## Zápis

ze 7. jednání dopravní komise v roce 2021 konaného dne 15.12.2021 v 15.30 hod. v malé zasedací síni radnice

### **46/21 Podnět předsedy dopravní komise pana Janouše – přechod pro chodce ul. Nákladní, Plzeňská I/27 – (bez podkladových materiálů)**

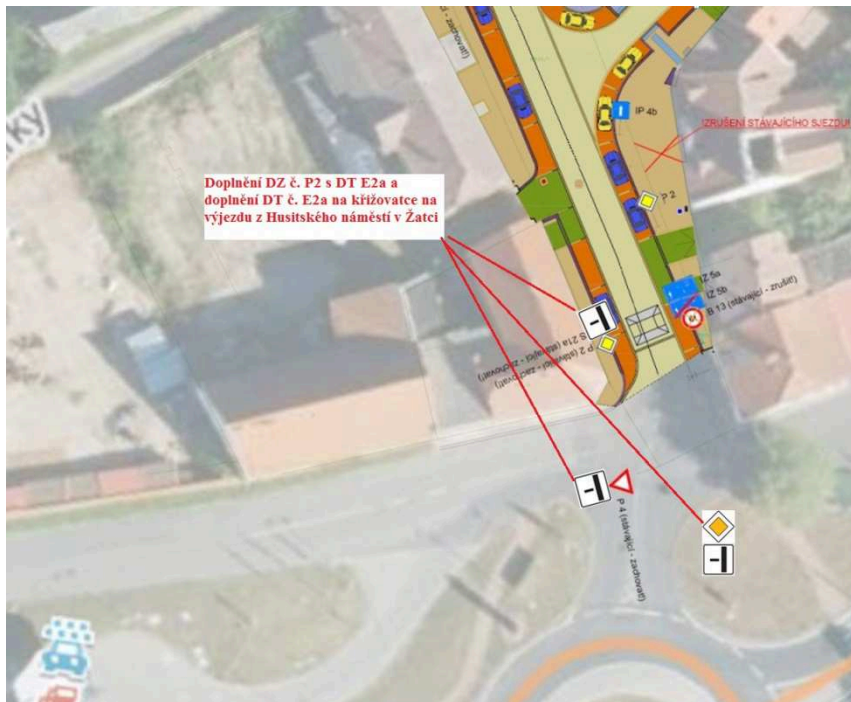
Dopravní komise vyslechla podnět pana Janouše, že na Nákladní ulici u čp. 459 se ztrácí černá barva z chybně vyznačeného přechodu pro chodce. Vyznačení přechodu je zde nebezpečné. K tomuto bylo odpovězeno panem Patakym a panem Dobruským, že tato věc je již v řešení a zhotovitel rekonstrukce ul. Nákladní provede nápravu nejlépe odstraněním (obroušením) barvy, aby se tato situace neopakovala. Komise s tímto vyslovila souhlas.

#### 48/21 Podnět předsedy dopravní komise pana Janouše – přechody pro chodce na silnici č. I/27

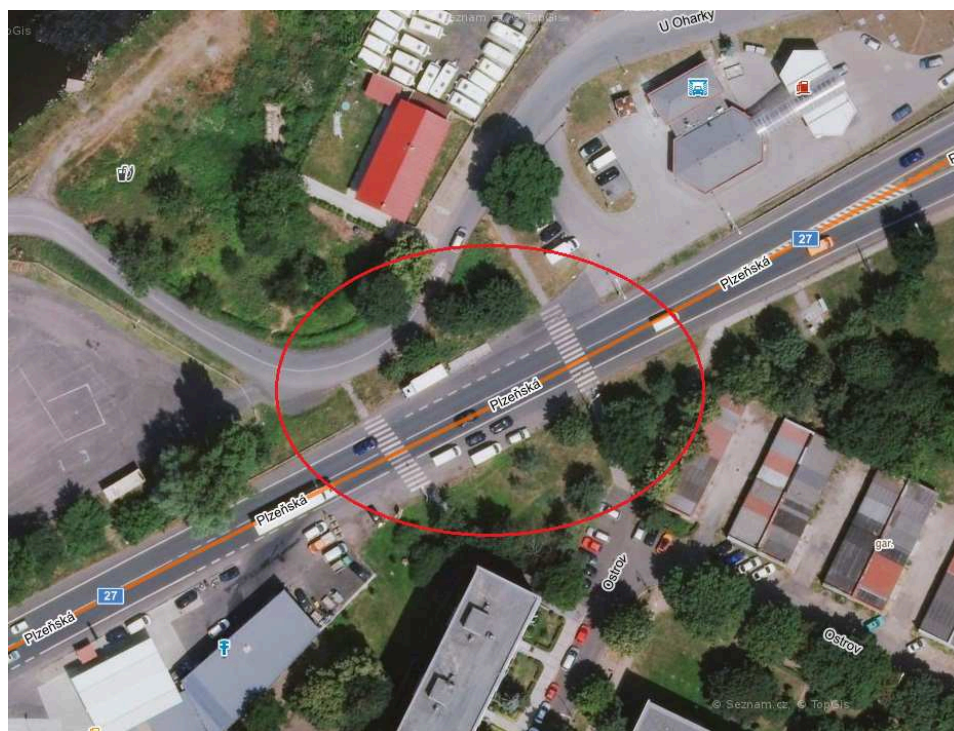
Dopravní komise vyslechla podnět předsedy dopravní komise pana Janouše ve věci bezpečnosti chodců na přechodech pro chodce na silnici č. I/27 u Benziny a po diskuzi **doporučuje** radě města zadat jednoduchou studii, která bude řešit možné zvýraznění přechodů, zpomalení řidičů příslušným vodorovným dopravním značením, osvětlení přechodů a či vyznačením středového ostrůvku.

**50/21 Studie parkování ve vnitrobloku ulice Hálkova – předkládá ing. Pataky, odbor rozvoje města (poklady v příloze pozvánky)**

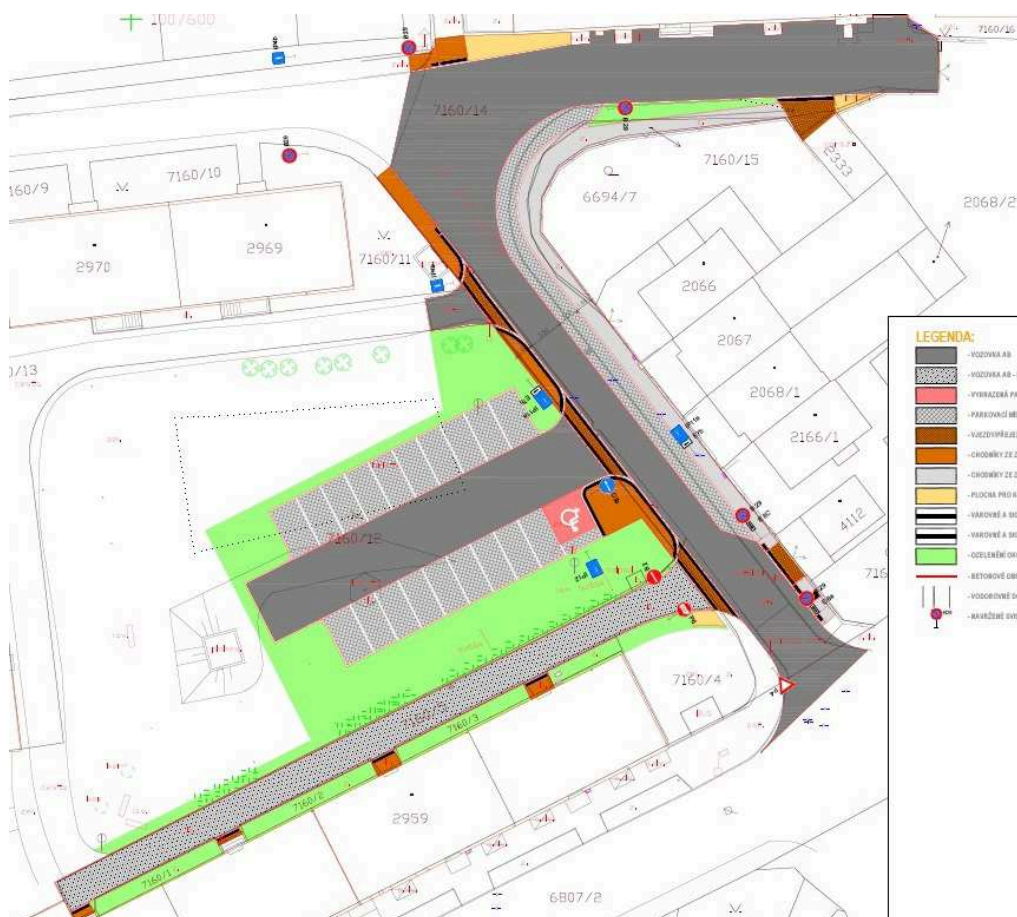
Dopravní komise projednala dvě varianty technického řešení parkování ve vnitrobloku ulic Hálkova v Žatci. Dopravní komise po diskusi **doporučuje** radě města pracovat s variantou A s tím, že bude prověřena možnost podélného parkování podél rodinných domů a naproti prodejně, bude zaslepen výjezd z parkoviště k čp. 401 (bude jeden vjezd a výjezd z parkoviště), bude zachována jednosměrka (nebude výjezd na ulici Svatováclavskou), bude doplněna (řešena) zeleň ve vnitrobloku, oddělení parkovacích míst zelení.

**51/21 Podnět místostarosty města ing. Laibla – přechod pro pěší přes železniční koleje v ulici Mostecká (snímek z mapy v příloze pozvánky)**

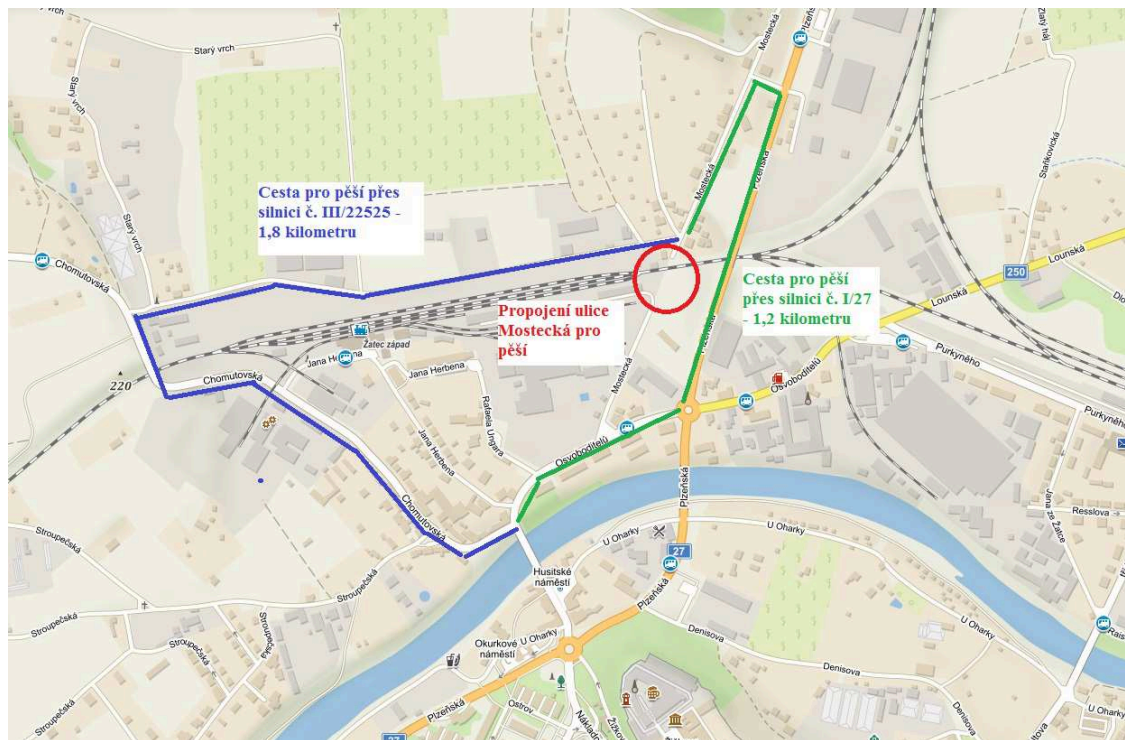
Dopravní komise vyslechla informaci od pana místostarosty Laibla o probíhajícím jednání s českými drahami o požadavku občanů na zabezpečení (zřízení) přechodu (podchodu) přes železniční trať propojující Mosteckou ulici. V současné době je přechod přes trať zakázán, přesto je tento zákaz porušován, jelikož se jedná o nejkratší cestu z oblasti za tratí a z Velichova a od Koita. Dopravní komise **podporuje** tuto snahu a **doporučuje** radě města v jednání pokračovat.

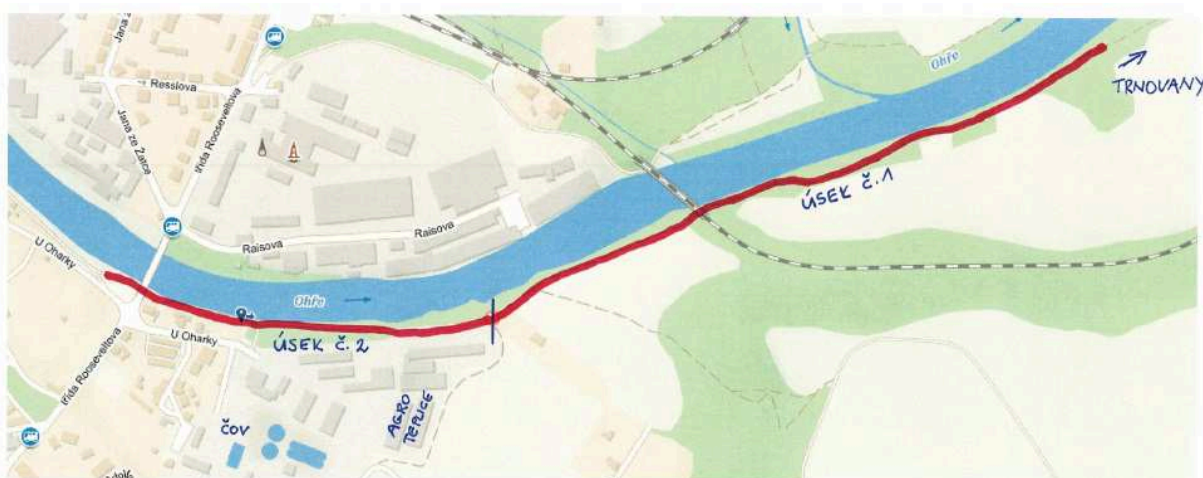
Dopravní komise po diskusi a návrhu různých usnesení **doporučuje** radě města úseky č. 1 a č. 2 schválit jako cyklostezky.
